水戸國道改良工事報告

(第 20 卷第 1 號所載)

會員 杉 山 鏡 介

第 1 圖

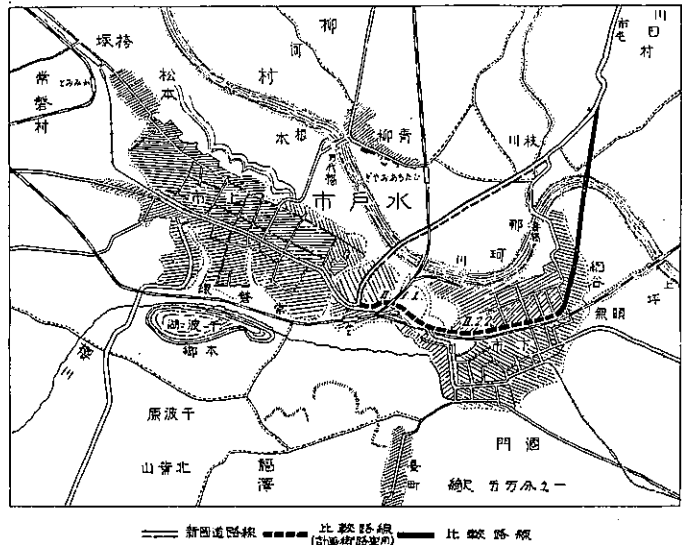
1. 現在水戸市を構成する主要地域にして、舊國道の沿線たりし下市に對しては、本路線は何等恩恵を興へず、然も踏切による交通支障は依然たると共に、その背後の壽橋をも撤去せられることになつて、その方面の交通は剛滑を望み難く成ること。
2. 市内の國道新舊路線を、一貫して考慮する時、起點前後に於ける屈折せる線形、及び停車場線との見透し困難なる接続等に對して姑息不滿の線形たること。
3. 水戸市の對岸にある川田村枝川、松川村青柳は都市計畫區域であつて、水戸市是那珂川の兩岸に亙つて發展膨脹すべき必然性を有してゐる。従つて對岸に膨脹の餘地を充分に興ふる目的で、架橋位置を上流の萬代橋より相當の距離を保たしめ得る、現在壽橋の下流に下げた方が適當ではないか。

以上の諸點を成るべく満足せしめ得て實現性の有る路線を圖上で選定して見れば、大體次の如きものである(第 1 圖)。即ち現在國道と、停車場線との交叉點を起點として都市計畫街路(II. 1. 1.)を重用して中學校下踏切前に至り、尙ほ街路(II. 2. 2.)の一部を重用し下市を横斷し、上大野村細谷にて左折し、次で舊國道の東側を約 300 m の距離にて經過し那珂川に直交して枝川に至り、新路線の終點より約 600 m 平寄りの地點に摺付くるもので、そ

の延長は約 4 km 300 m, 内都市計畫街路を重用する箇所 2 km 400 m となる。

勿論この全路線の改良を既定工費で施工することは到底不可能だが、この中の郡部に属する部分(延長約 1 km 900 m) だけならば十分に施工し得て、尙ほ相當の剩餘(土工費、假橋費その他も大分削減する事が出来て)を生ぜしむる事は難事ではないと思はれる。その剩餘を以て街路を重用する部分の交通に支障ある箇所(例へば II. 1. 1. 路線の前後摺付跨線橋架等)を改修して、その他は一時現在の街路を利用せば既定工費で充分この路線を實現する事が出来ると考へられる。

第 2 圖 一 般 圖

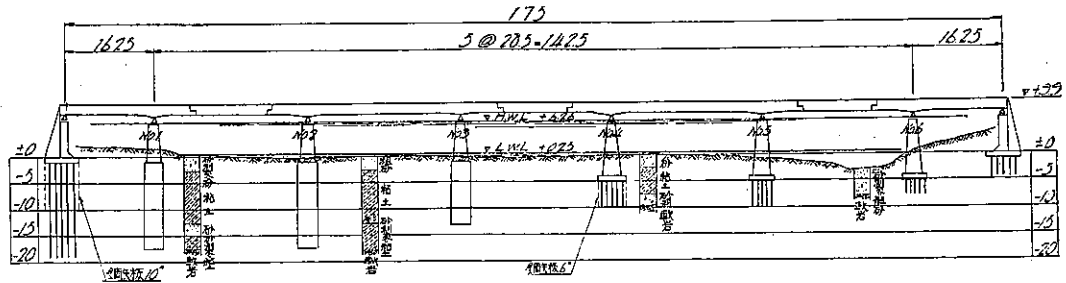
本橋が附近の舊城跡その他の風光と配せられて發揚する形式美の優劣は度外視しても、治水舟運上から觀て、橋脚數の増加が有害で無いならば、建設費、維持費の減額より論ずるも、道路橋として利用上の效果より觀るも、ゲルバー型鉄桁橋が優つてゐる事に就て異論はない。たゞ問題は工期が 4 月から始まる 1 箇年で、然も工事の最盛期に、河川の洪水期が當つて居るので、安全確實に施工し得るや、否やの點に係つて居る。

この點を検討する爲に、地質柱状圖及び試験杭支持力の成績から推して橋脚に加はる總荷重及び自重の合計を約 1100 ton と假定して、この型式にした一般圖を作つた(第 2 圖参照)。

著者の述べられし如く、この 6 基の橋脚を凡て井筒沈下によれば工期の關係上、洪水に對する危険も大にして餘り經濟的に施工し難きも右岸の地質は相當の支持力を有し岩盤も淺いから、強ち井筒基礎にのみ據らないで、自 No. 4 至 No. 6 の 3 基は締切によつて、比較的簡易に施工し得ると思はれる。

然し自 No. 1 至 No. 3 までの橋脚は井筒に據るべきで洪水に對する兩型式の安全さを比較すれば、ゲルバー型は No. 3 橋脚の長 12 m の井筒が 1 箇所と、假締切の、3 箇所とが增加して、工事中の洪水に對する不安は、確

かに殖える事となる。然れども、假締切に據る基礎工事は、井筒沈下に比して工事中の洪水に對する危険は甚だ少く、假令これが被害を受けても復舊が簡單であるし、工期も短いから度外視してもよいと思ふ。結局長 12 m の井筒 1 箇所の増加に已む事となる。而してこれ等の井筒は沈下作業に支障無い範圍まで、斷面を縮小し得るから、工費工期も相當に減少せらるゝ事となる。

唯一般圖に示す工法によれば、次の 2, 3 の缺點もある。即ち一つは自 No. 4 至 No. 6 橋脚は載荷と共に幾分の自然沈下を生ずる事無しと斷ずること難きと、又左岸橋臺及び No. 4 橋脚の基礎地盤にこれに接近する井筒沈下作業に因る地盤の弛みの影響を蒙り易き事等である。然しこれ等の缺點は施工法により(例へば井筒作業の陸掘を避くる事など)又は補強工事(例へば鋼矢板を以て基礎を圍む事等)によつて補ふ事が出来る。
